0.1uF
CP1
22uF/16V
C6
0.1uF
L1
CHIP BEAD
C8
0.1uF
D1
R10
4.7K
1SS181(SC-59)
JP1
HEADER 14X2
JP2
HEADER 14X2
C7
C5
C2
C3
C4
0.1uF
C19
C1
C15
Title
NM7010B+
Size
B
Document Number
WIZnet, Inc.
Rev
V1.0
Date:
Tuesday, July 24, 2007

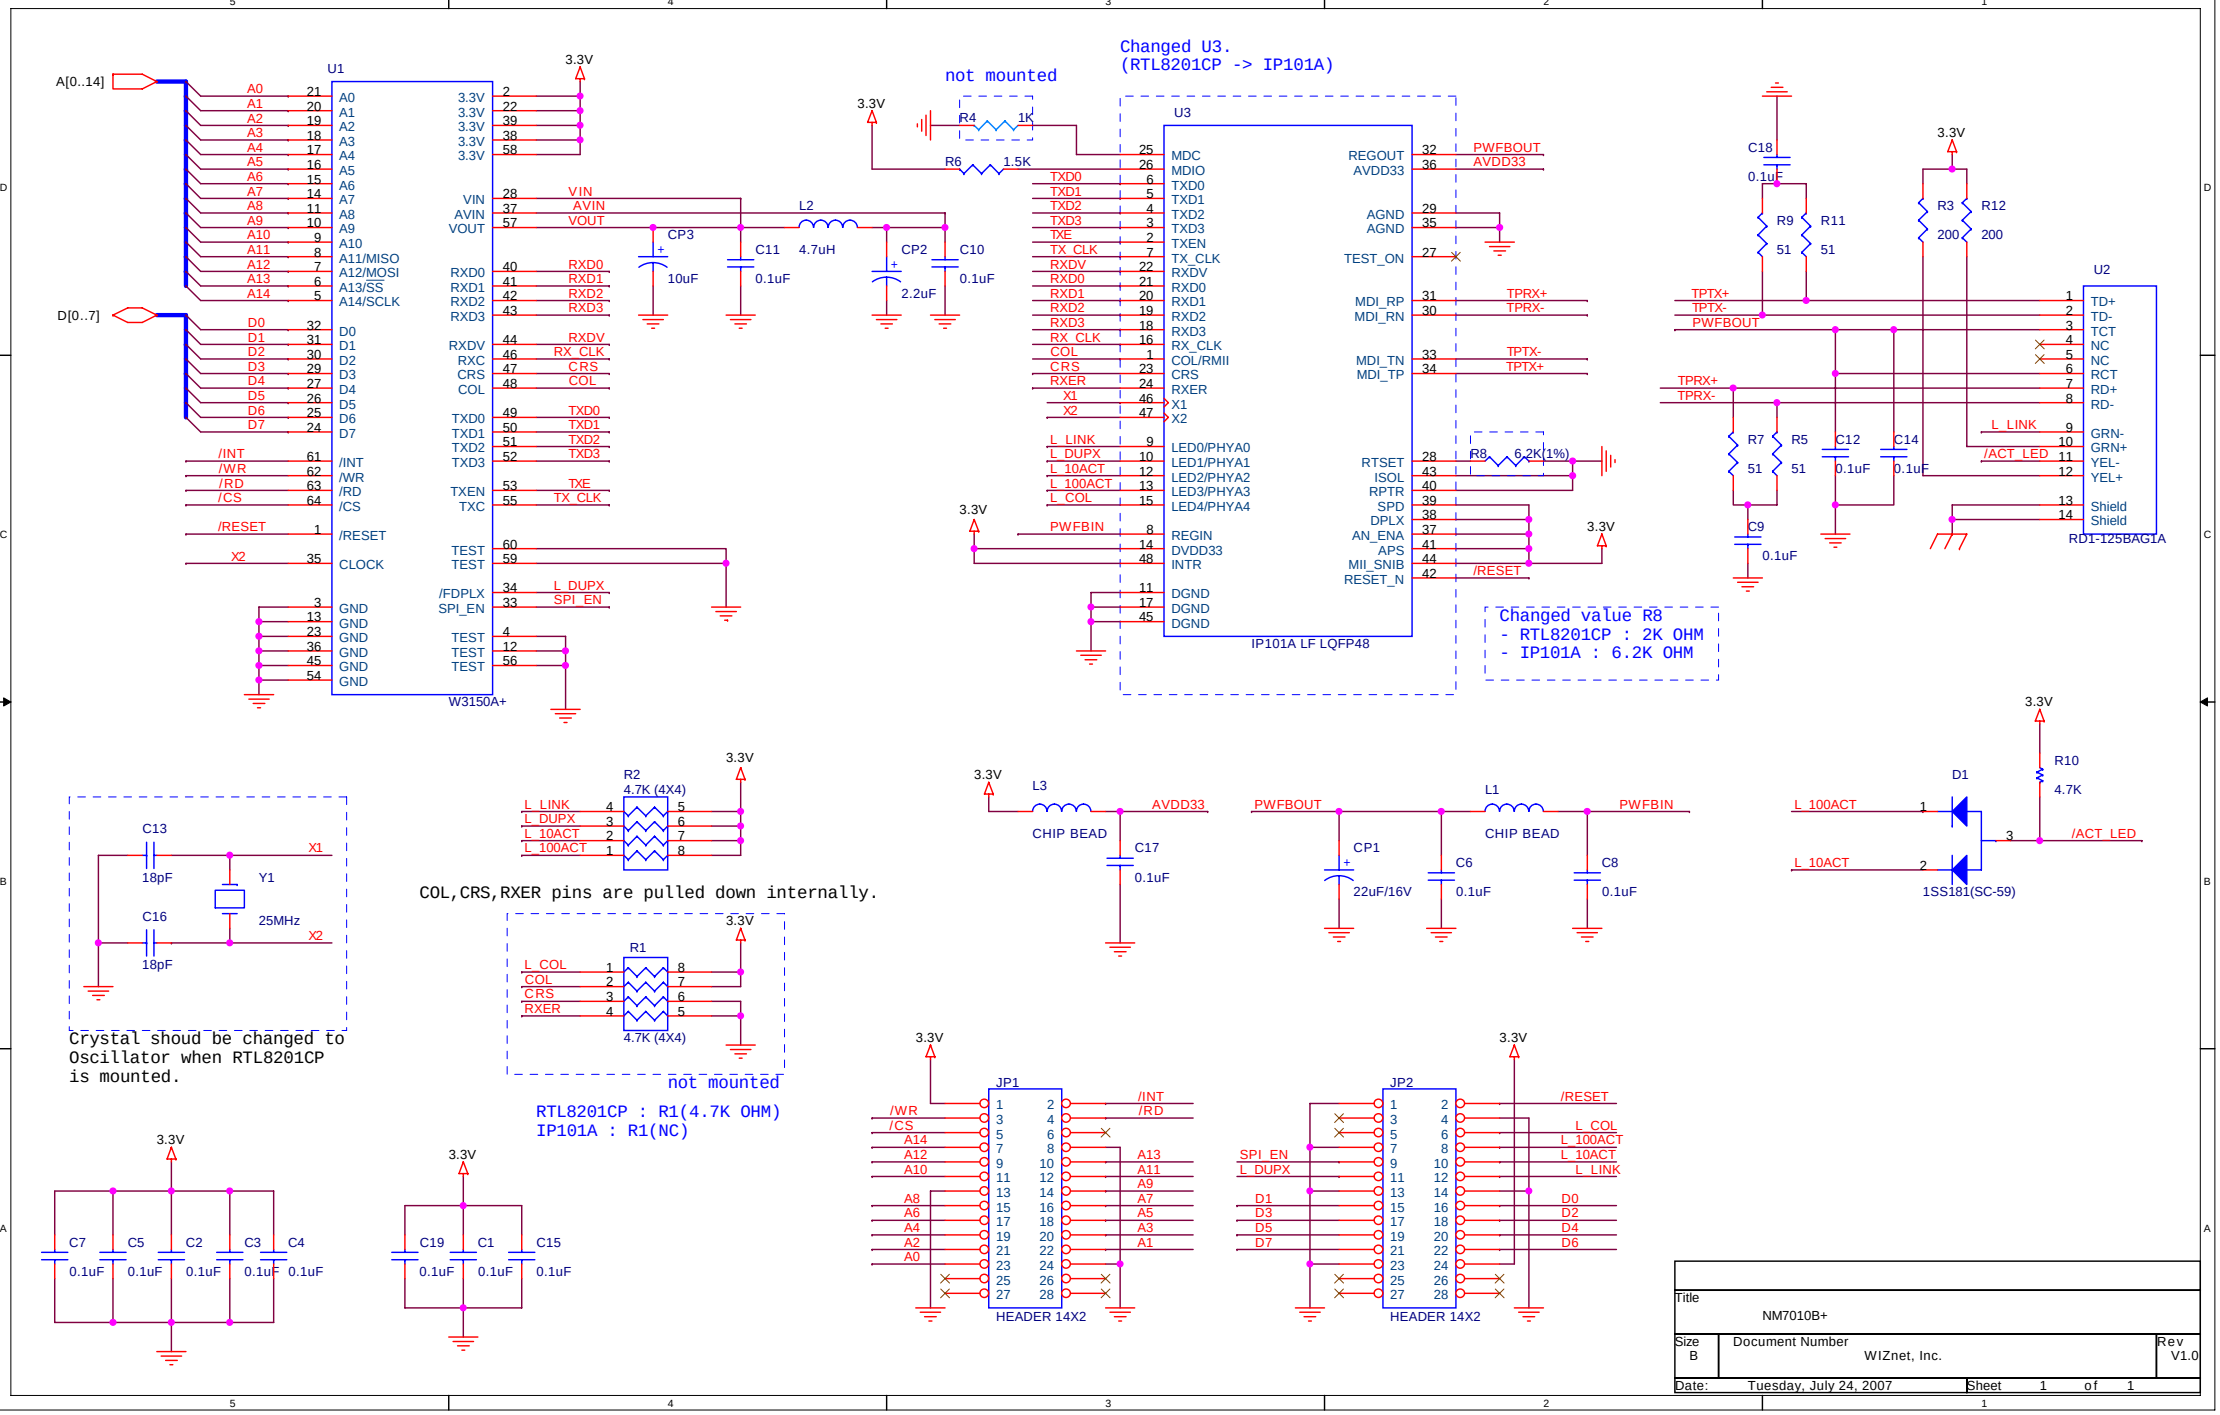
U1
W3150A+
A[0..14]
D[0..7]
3.3V
VIN
AVIN
VOUT
CP3
10uF
C11
0.1uF
L2
4.7uH
CP2
2.2uF
C10
0.1uF
not mounted
R4
1K
R6
1.5K
Changed U3.
(RTL8201CP -> IP101A)
U3
IP101A LF LQFP48
PWFBOUT
AVDD33
TPRX+
TPRX-
TPTX-
TPTX+
R8

6.2K(1%)
/RESET
PWFBIN
C18
0.1uF
R9
51
R11
51
R3
200
R12
200
U2
RD1-125BAG1A
R7
51
R5
51
C12
0.1uF
C14
0.1uF
C9
0.1uF
L_LINK
/ACT_LED
Changed value R8
- RTL8201CP : 2K OHM
- IP101A : 6.2K OHM
C13
18pF
Y1
25MHz
C16
18pF
X1
X2
Crystal shoud be changed to
Oscillator when RTL8201CP
is mounted.
R2

4.7K (4X4)
L_LINK
L_DUPX
L_10ACT
L_100ACT
COL,CRS,RXER pins are pulled down internally.
R1
4.7K (4X4)
L_COL
COL
CRS
RXER
not mounted
RTL8201CP : R1(4.7K OHM)
IP101A : R1(NC)
L3
CHIP BEAD
C17
